■仕様変更箇所

<外観変更詳細> (写真 : 外観 & 刻印例)

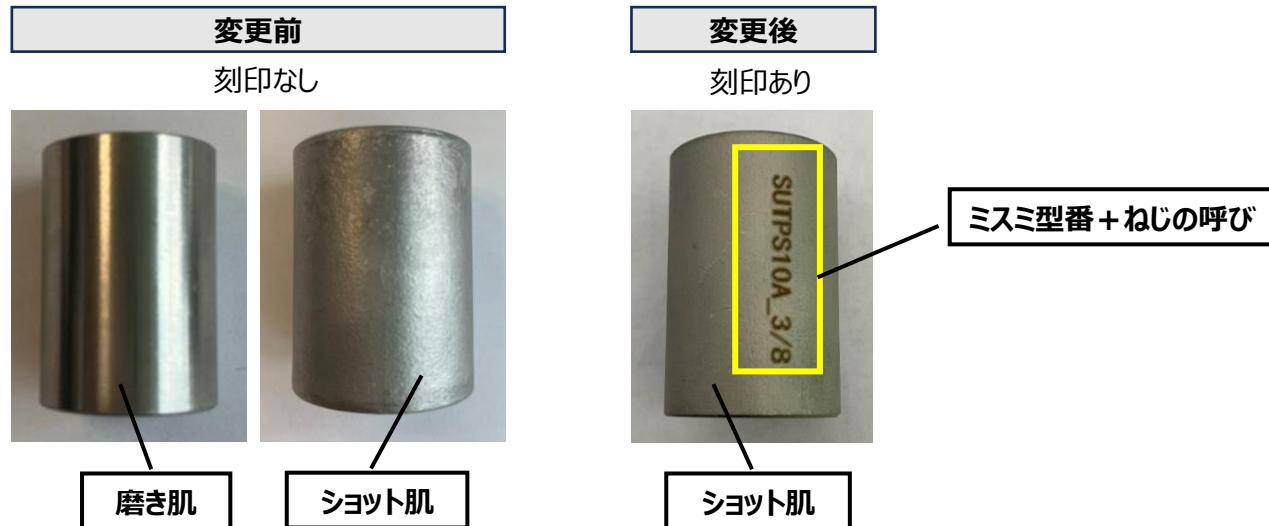
TYPE	変更内容	変更前	変更後
SUTPS	外観	磨き肌 (ねじの呼び : 1/8~1/2) ショット肌 (ねじの呼び : 3/4~2)	ショット肌 (ねじの呼び : 全サイズ)
	刻印	なし	あり (ミスミ型番 + ねじの呼び)
SUTPSS	外観	磨き肌 (ねじの呼び : 全サイズ)	ショット肌 (ねじの呼び : 全サイズ)

材質は相当材となります、機能上の変更はございません。
